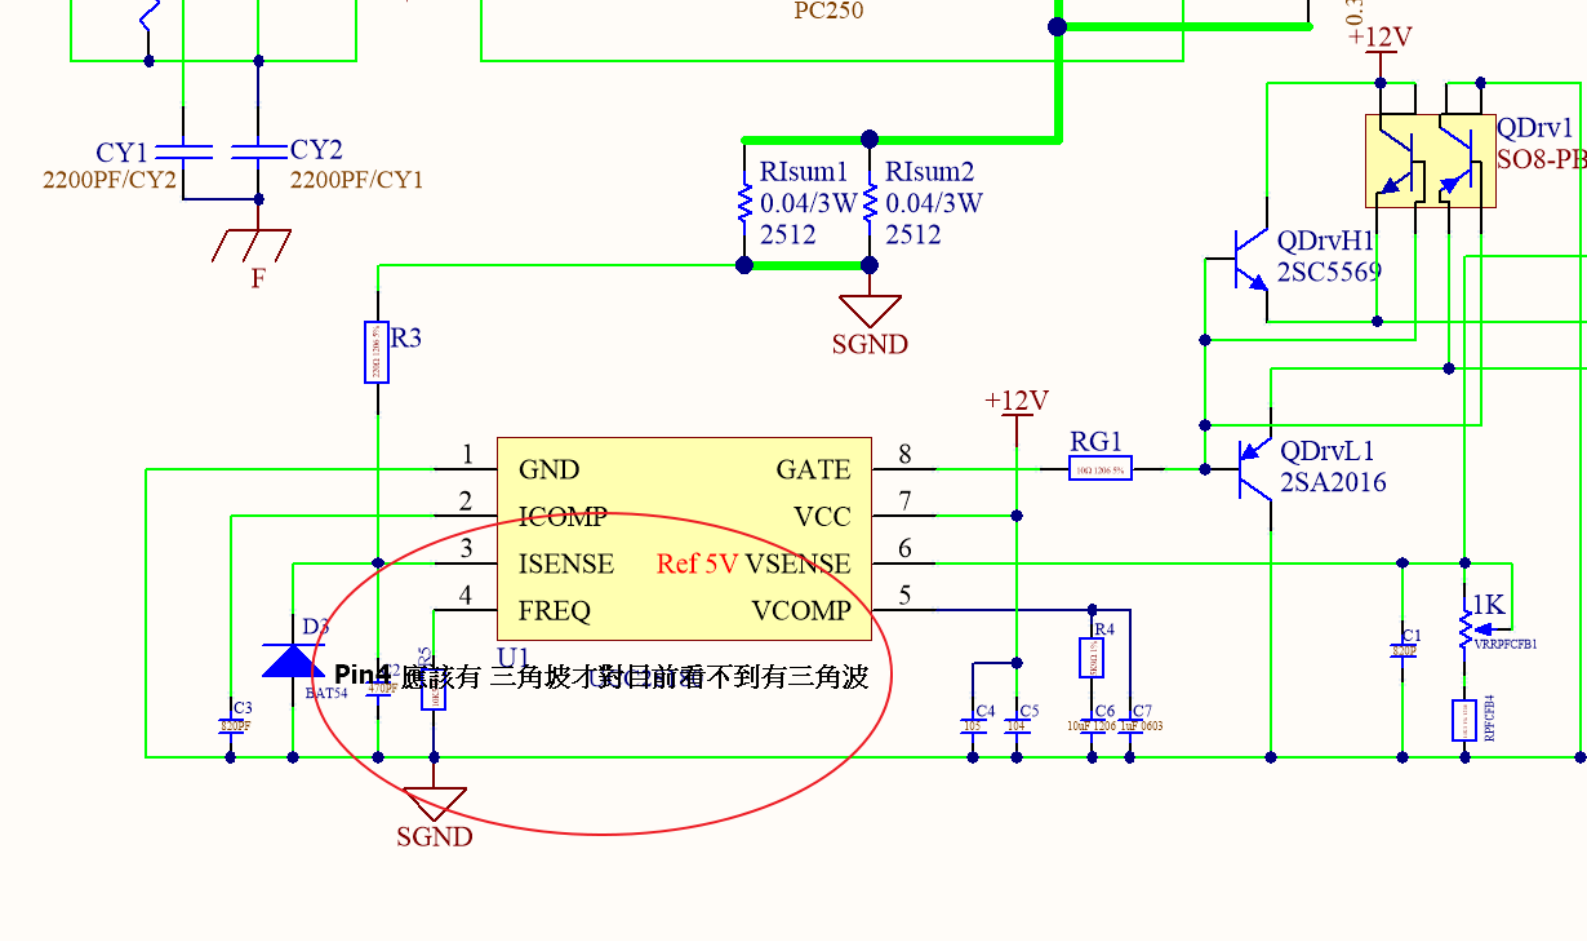
PC250
+12V
CY1
2200PF/CY2
CY2
2200PF/CY1
F
RIsum1
0.04/3W
2512
RIsum2
0.04/3W
2512
SGND
QDrv1
SO8-PB
QDrvH1
2SC5569
R3
+12V
RG1
QDrvL1
2SA2016
1
2
3
4
GND
ICOMP
ISENSE
FREQ
GATE
VCC
Ref 5V VSENSE
VCOMP
8
7
6
5
U1
D3
BAT54
Pin4 應該有 三角波才對目前看不到有三角波
C3
R4
C4
C5
C6
C7
C1
1K
VRRPFCFB1
RPFCFB4
SGND
